**Avis délibéré de l'Autorité environnementale
sur l'amélioration de la bretelle de sortie A51 de
l'échangeur n°17 de Cadarache (13)**

n°Ae : 2021-114

Avis délibéré n° 2021-114 adopté lors de la séance du 9 décembre 2021

Figure 3 : Présentation du projet. 1 : élargissement de la gare de péage, 2 : création d'un shunt du giratoire existant, 3 : création d'un giratoire sur la RD952 (source : dossier).

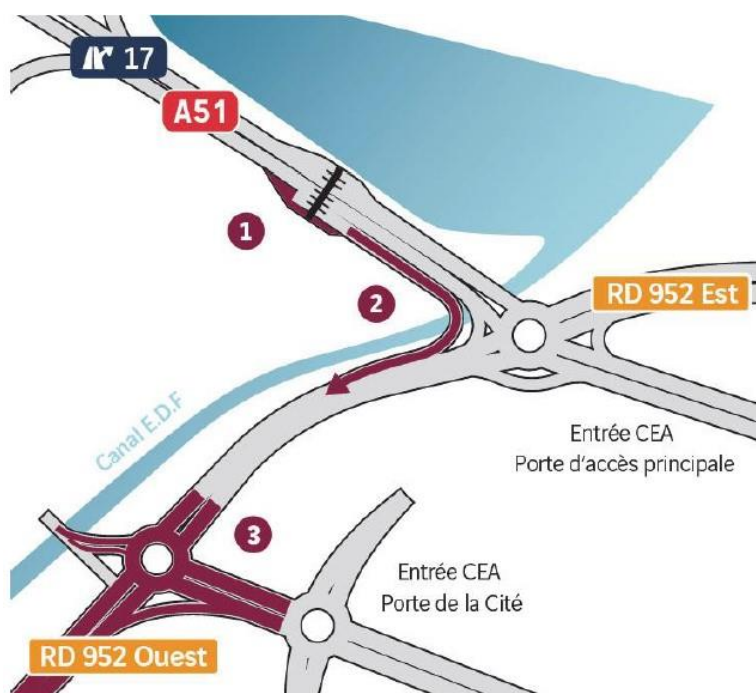
Les élargissements nécessaires (travaux numérotés 1 et 2) sont faits principalement par le sommet du remblai autoroutier réalisé sur le flanc de la digue du bassin d'éclusées EDF⁴ sur laquelle sont installées la barrière de péage et les voies d'accès, avec un mur de soutènement en tête ou en pied de talus. La plupart des travaux seront réalisés depuis la plateforme de la gare de péage, afin d'en limiter les emprises. Les emprises définitives du projet sont d'environ 3 ha. Les emprises temporaires, qui sont limitrophes, font également 3 ha. Le *shunt* numéroté 2 est réalisé sous forme d'ouvrage d'art courbe afin de traverser le canal EDF. Trois bassins d'assainissement multifonctions sont également réalisés.

Interrogé par les rapporteurs sur les solutions pour gérer les trafics de la gare de péage, le maître d'ouvrage a précisé que le fonctionnement actuel intégrait déjà une adaptation horaire. Les six voies existantes sont gérées en 4/2 avec quatre voies réservées au sens concentrant le plus fort flux : dans le sens « sortie » à l'heure de pointe du matin, dans le sens « entrée » à l'heure de pointe du soir. Le maître d'ouvrage a également souligné que la gare de péage étant entièrement automatisée,

L'Ae constate que ces éléments organisationnels, importants pour bien apprécier les enjeux et leur traitement, manquent au dossier.

L'Ae recommande de présenter les éléments organisationnels déjà en place ou envisagés en accompagnement de la réalisation du projet concourant à la fluidification de la circulation.
